INFORME DE VISITA DE CONTROL
N° 4009-2024-CG/GRLA-SVC

INSTITUCIÓN EDUCATIVA N° 10933
AURELIO GARCÍA Y GARCÍA
UNIDAD DE GESTIÓN EDUCATIVA LOCAL LAMBAYEQUE
GERENCIA REGIONAL DE EDUCACIÓN LAMBAYEQUE
REGIÓN LAMBAYEQUE

**“INSTRUMENTOS DE GESTIÓN ESCOLAR, INFRAESTRUCTURA,
SERVICIOS BÁSICOS Y ACCESIBILIDAD EN LAS IIEE PÚBLICAS
DE NIVELES PRIMARIA Y SECUNDARIA DE EDUCACIÓN BÁSICA
REGULAR”**

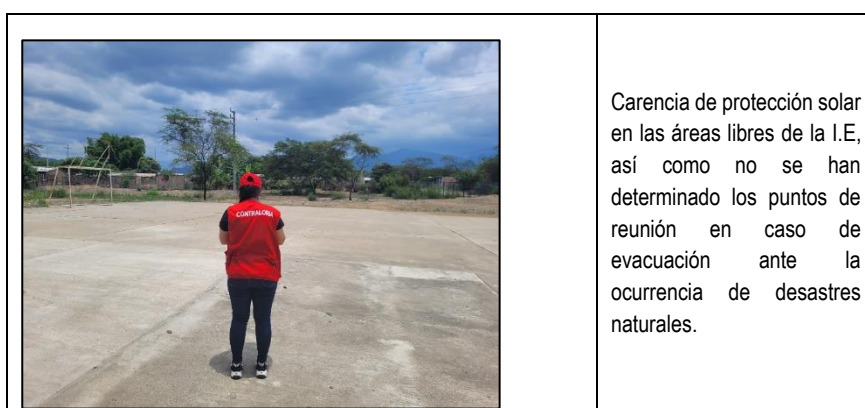
Como producto de la visita realizada a la Institución Educativa n.° 10933, ubicada en el distrito de Motupe, provincia y departamento de Lambayeque, se advirtió carencia de mallas contra la radiación solar, falta de señalización de puntos de reunión en caso de desastres naturales y carencia de extintores (apéndice n.° 3), tal como se detalla a continuación:
